H R 1 9 - 3 6 0 B  
令 和 2 年 2 月 2 8 日

## 株式会社日立製作所 王禅寺センタ

### 日立教育訓練用原子炉に係る廃止措置計画変更認可申請書

#### の補正について

添1図1 廃止措置対象施設の敷地及び廃止措置に係る工事作業区域図

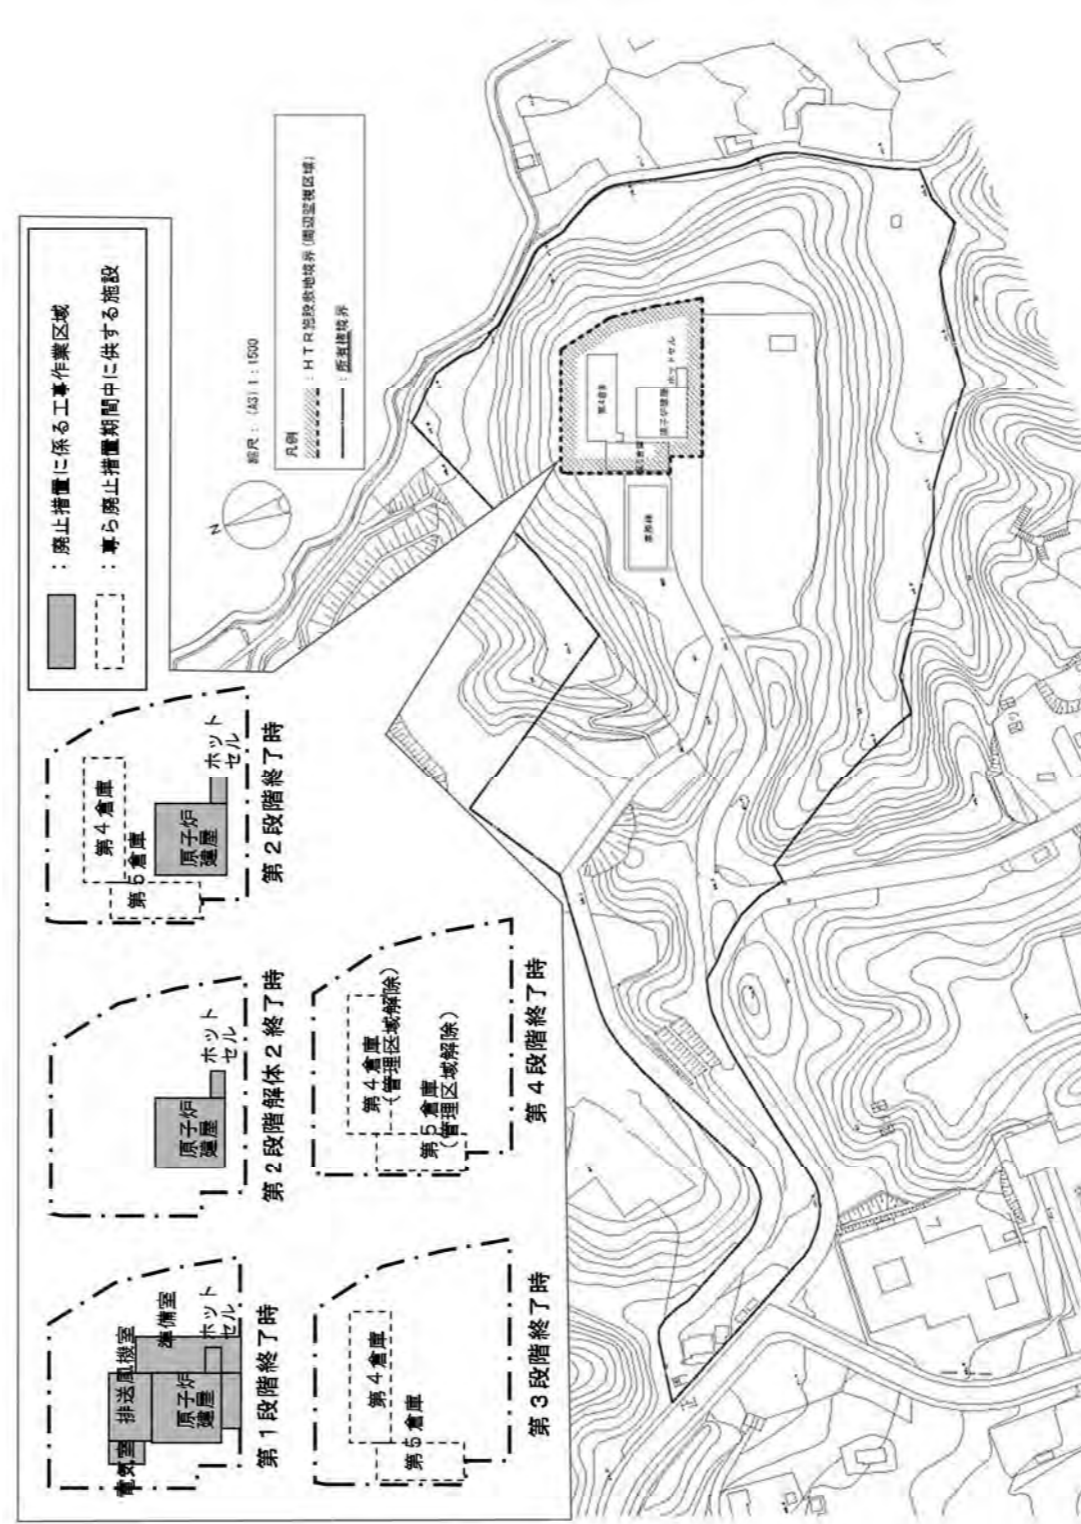
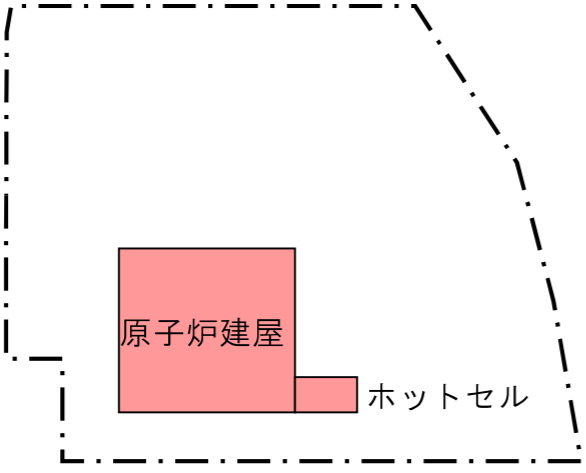
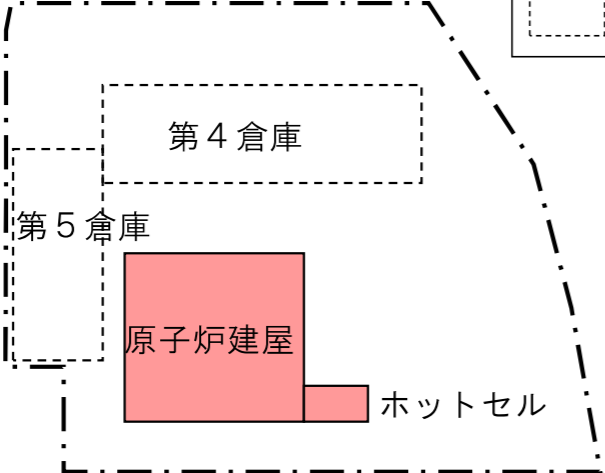
(1)所有権境界と廃止措置に係る工事作業区域図の関係を明確化

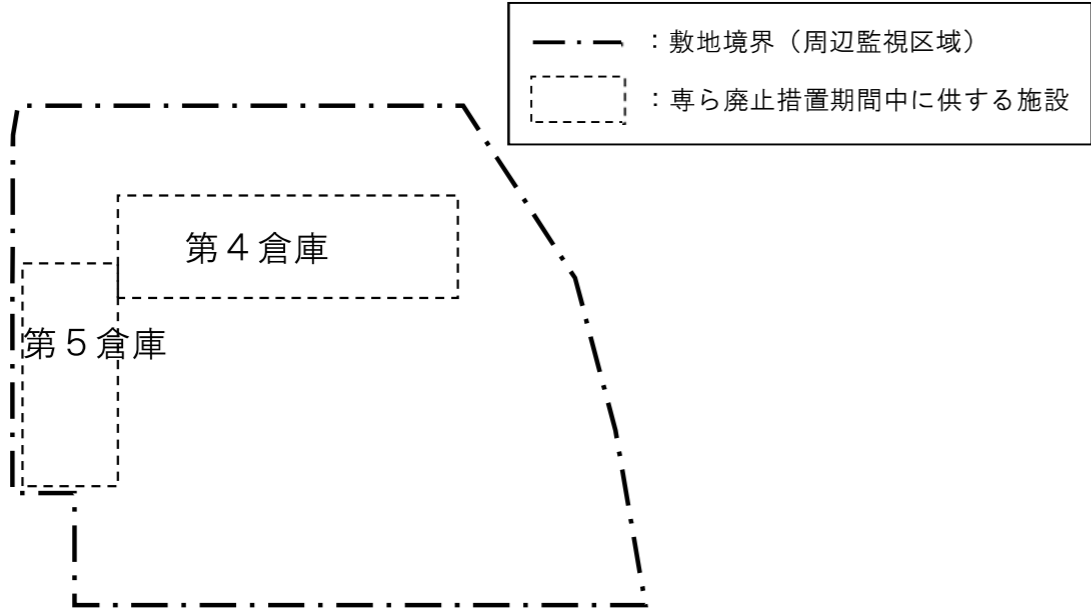
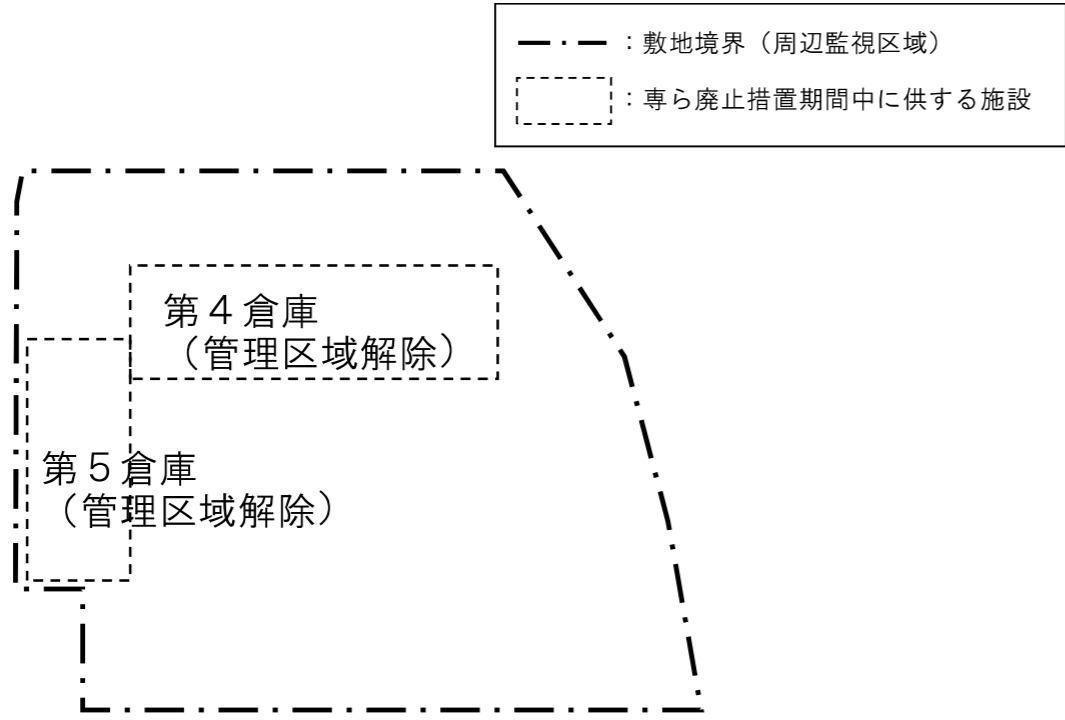
補正前 令和元年8月2日 HR19-036B	補正後 [補正箇所のみ記載。(2重下線は今回の補正箇所を示す)]	備考
<div data-bbox="836 233 1285 342" style="border: 1px solid black; padding: 5px; margin-bottom: 10px;"> <p>--- : 敷地境界(周辺監視区域)</p> <p>■ : 廃止措置に係る工事作業区域</p> </div>  <p style="text-align: center;">添1図2-1 第2段階 解体2終了時の廃止措置対象施設の敷地 及び廃止措置に係る工事作業区域</p>	<p>&lt;削除&gt;</p>	<p>(6) 添1図1に集約</p>
<div data-bbox="872 1142 1308 1297" style="border: 1px solid black; padding: 5px; margin-bottom: 10px;"> <p>--- : 敷地境界(周辺監視区域)</p> <p>■ : 廃止措置に係る工事作業区域</p> <p>□ : 専ら廃止措置期間中に供する施設</p> </div>  <p style="text-align: center;">添1図2-2 第2段階終了時の廃止措置対象施設の敷地 及び廃止措置に係る工事作業区域</p>	<p>&lt;削除&gt;</p>	<p>(6) 添1図1に集約</p>

添1図4 第5倉庫周りの計算モデル及び評価点

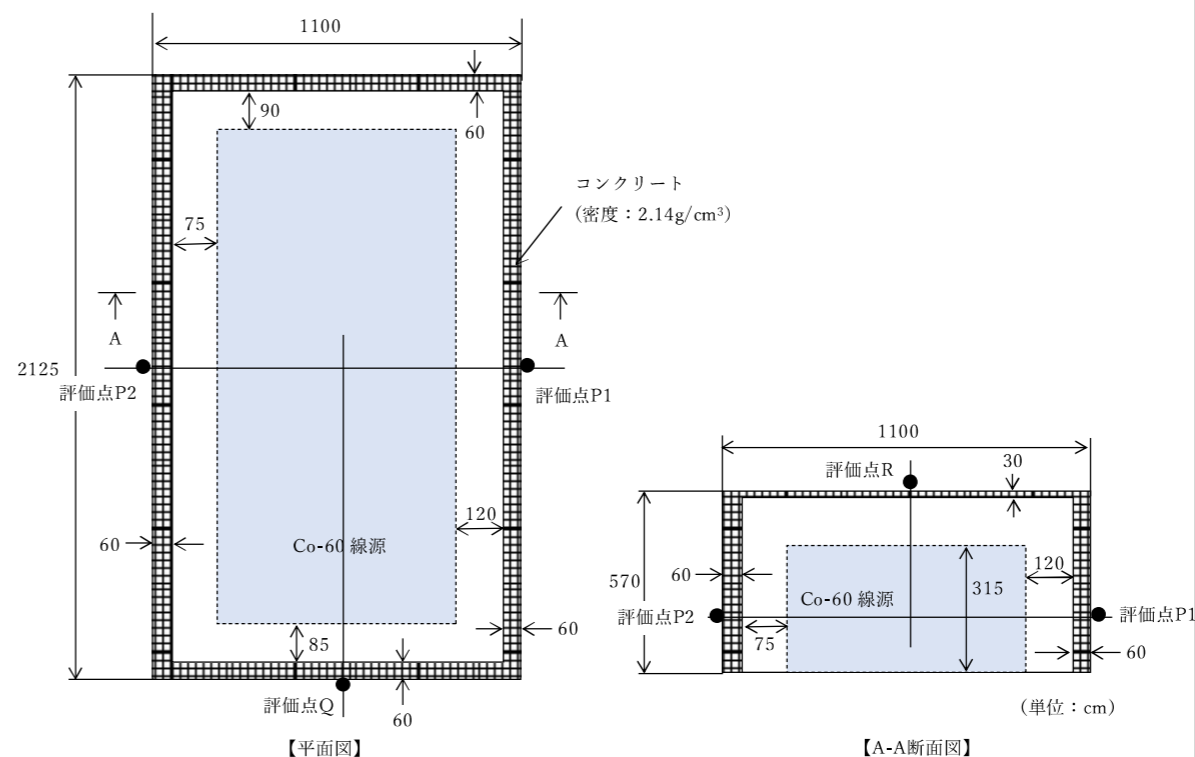
各倉庫の管理区域境界の線量率計算は、線源の中心軸延長上及び屋上の遮蔽壁外側で行う。添1図4に第5倉庫周りの計算モデル及び評価点を示す。屋上は管理区域として運用するため、参考扱いとする。

第5倉庫周りの管理区域境界の各評価点における線量率計算結果を添1表8に示す。遮蔽壁外側の評価点における線量率は、基準線量率(2.6 μSv/h)以下であることを確認した。(隣接する第4倉庫に保管しているドラム缶からの寄与は第4倉庫外側表面で約0.11 μSv/hであり、これらを保守的に考慮しても基準線量率以下である。)

添1図8 第2段階で設置する第4倉庫及び第5倉庫の平面図

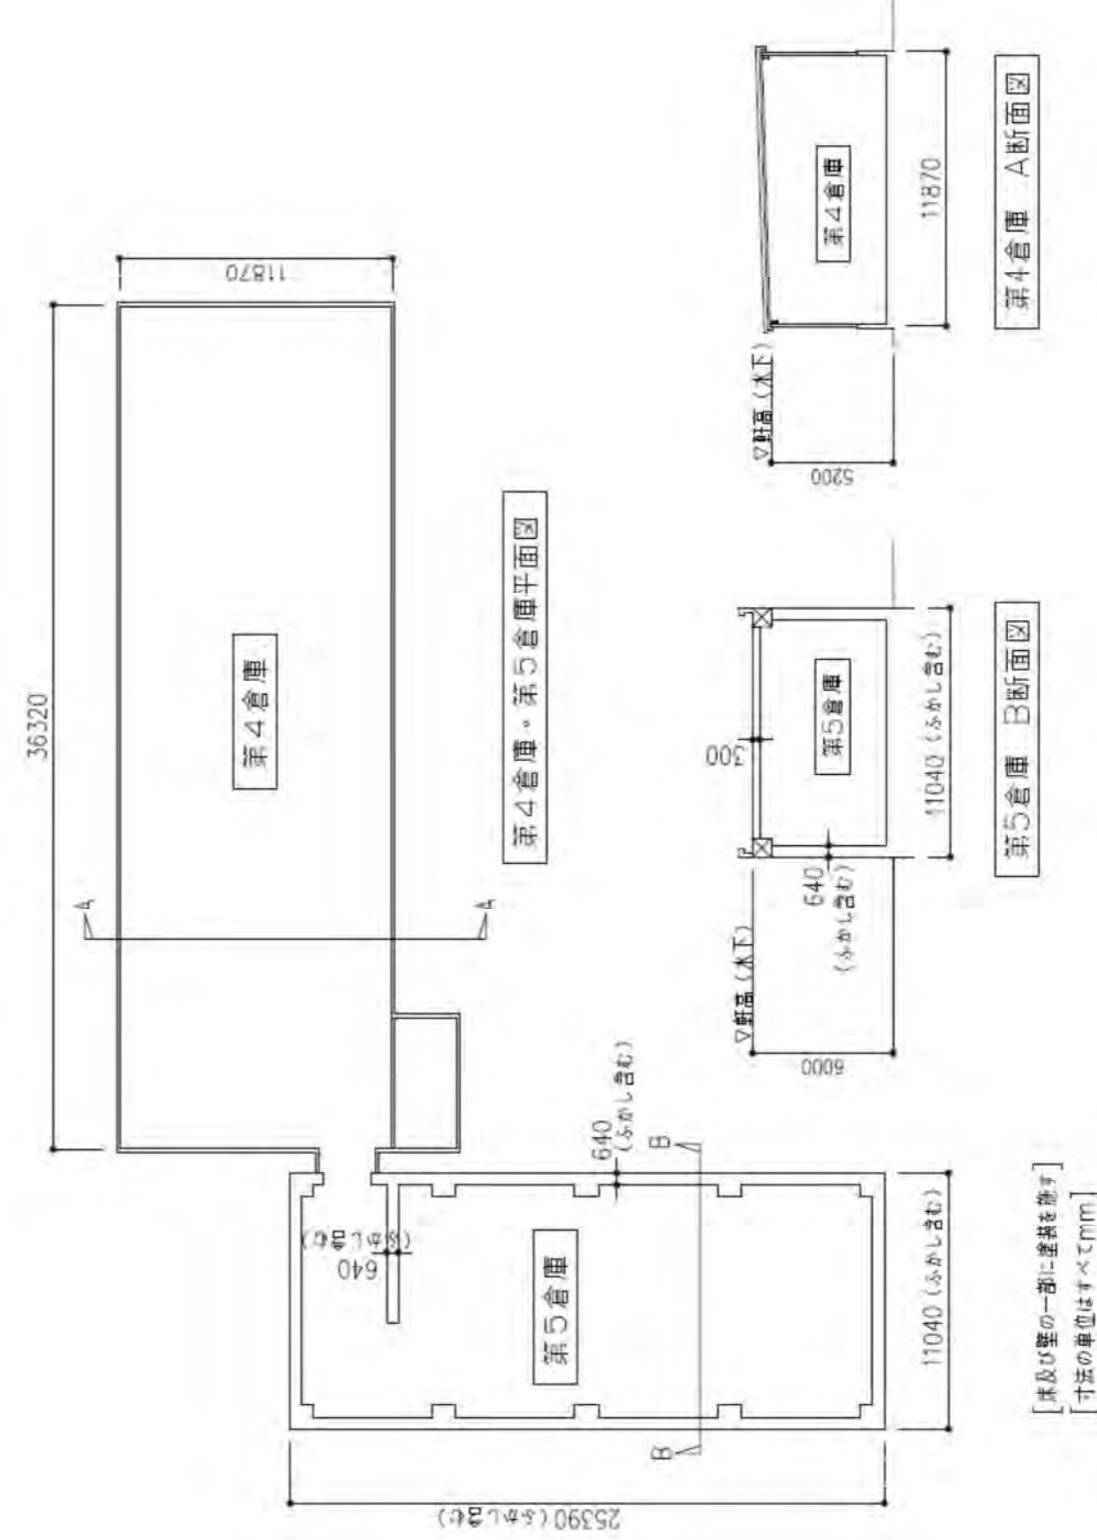
添 1.2.5 図面  
第2段階で設置する第4倉庫及び第5倉庫の図面を以下に示す。詳細な図面は付録1に示す。

(6)

添2図3 第5倉庫の直接線及びスカイシャイン計算モデル (1/2)

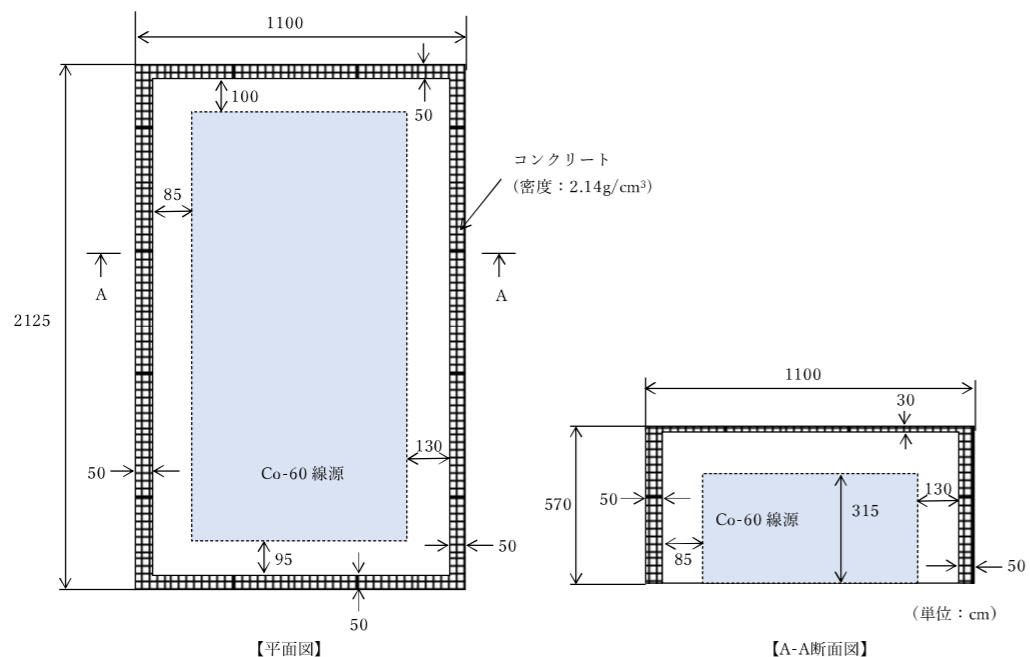
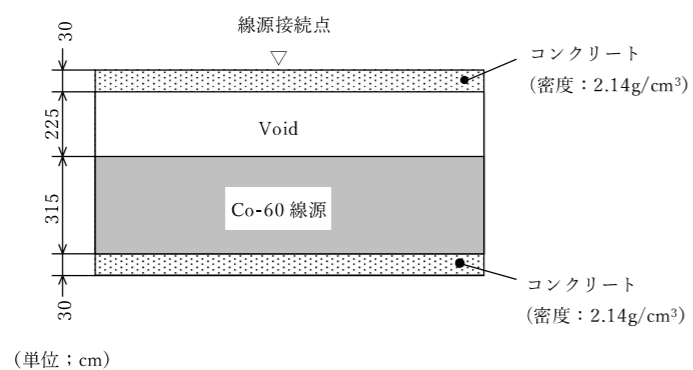
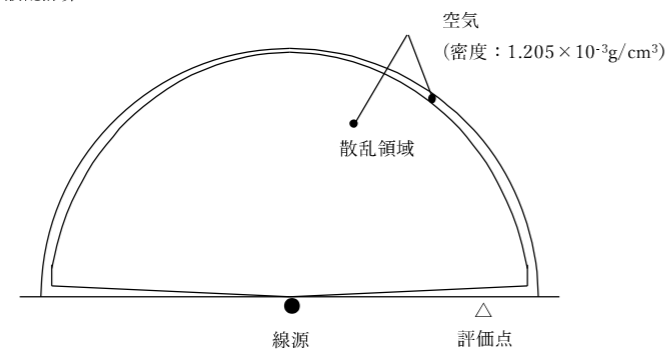
<削除>

(2)(c)添1.2.3.2へ記載を移動

添5図3 第2段階終了時のHTR配置図

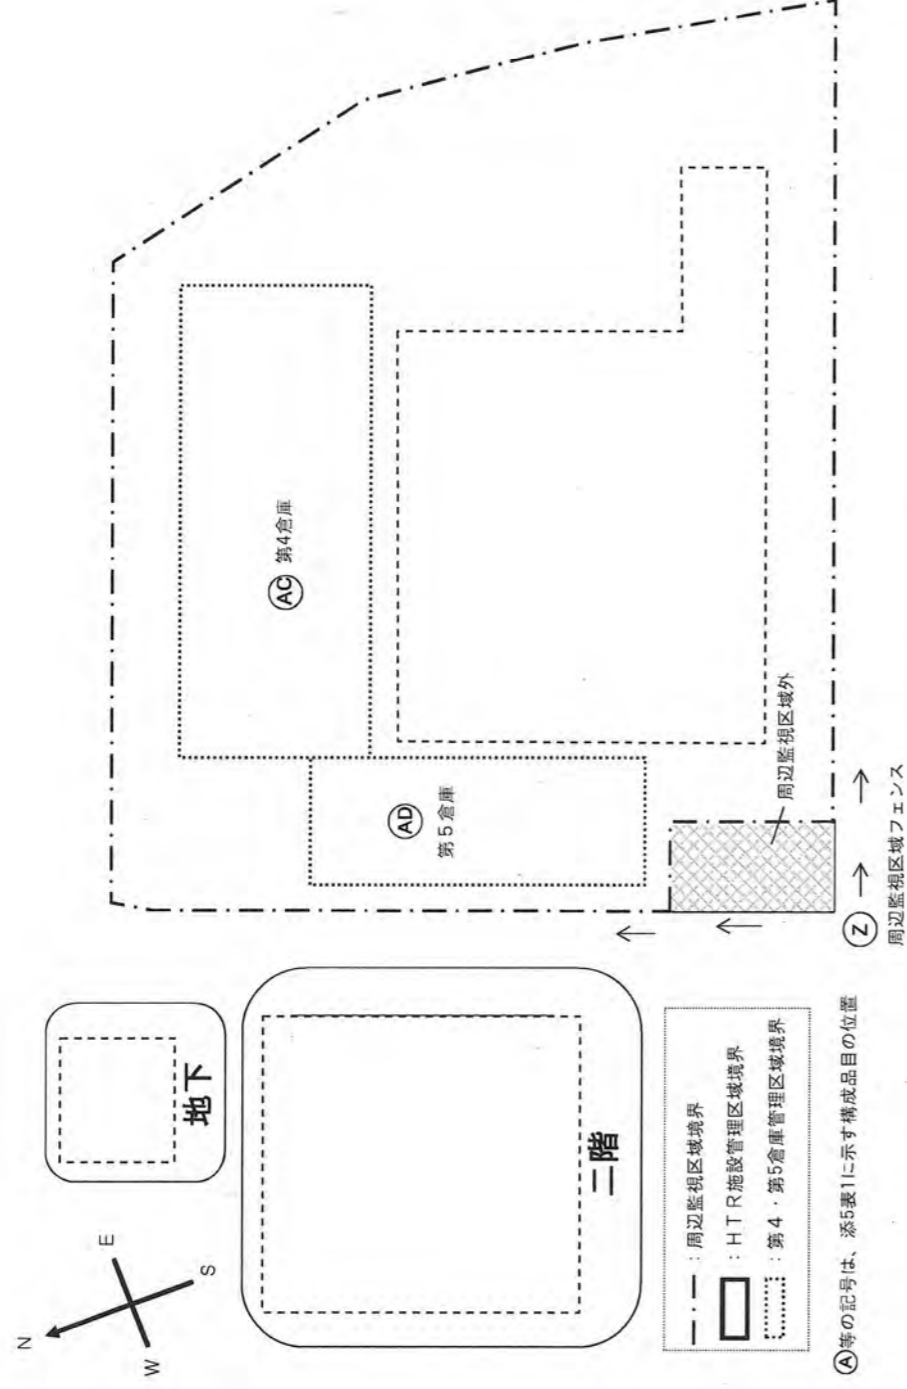
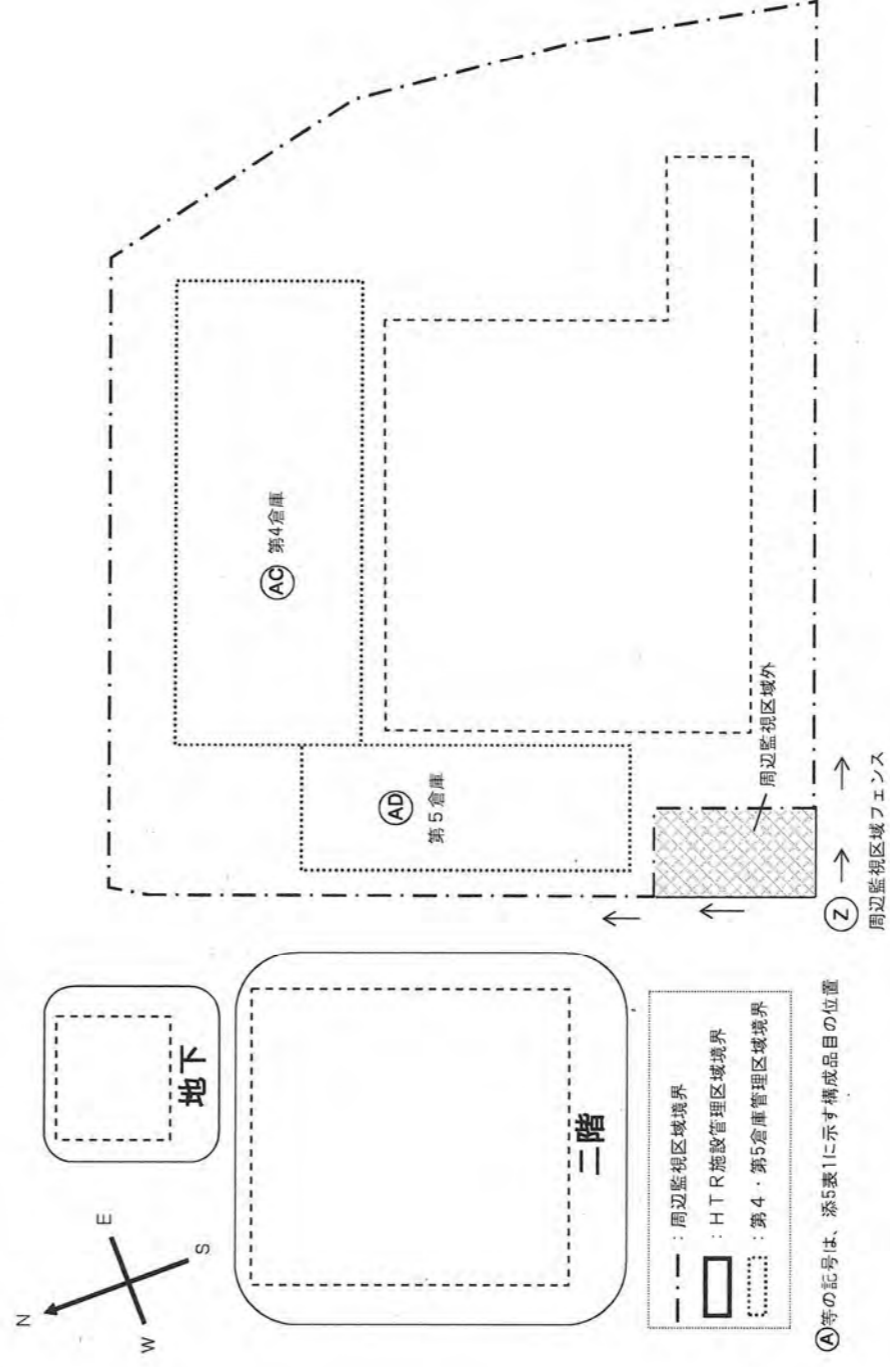
(6) HTR施設管理区域境界の表記を適正化
